改善箇所説明図

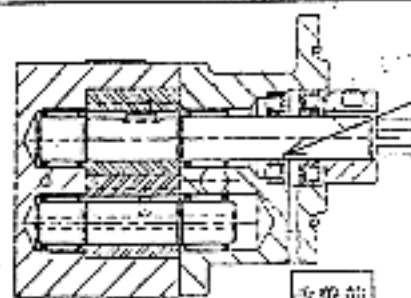
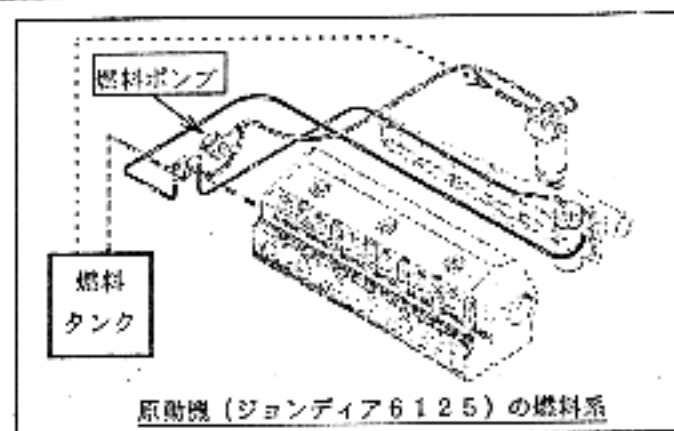
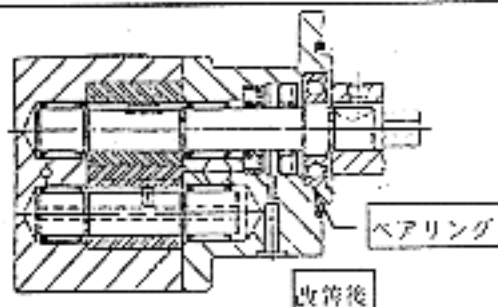
不具合発生箇所

燃料装置において、燃料ポンプのシャフト支持方法が不適切なため、当該シャフトとのシール部からエアが侵入し、燃料に混入するものがあり、そのままの状態で使用を続けると、燃料が燃料タンク内に抜け落ち、最悪の場合、エンジンが始動できなくなるおそれがある。

改善内容

当該燃料ポンプを対策品と交換するとともに、チェック弁、エア吐出し弁及びサージタンクを追加する。
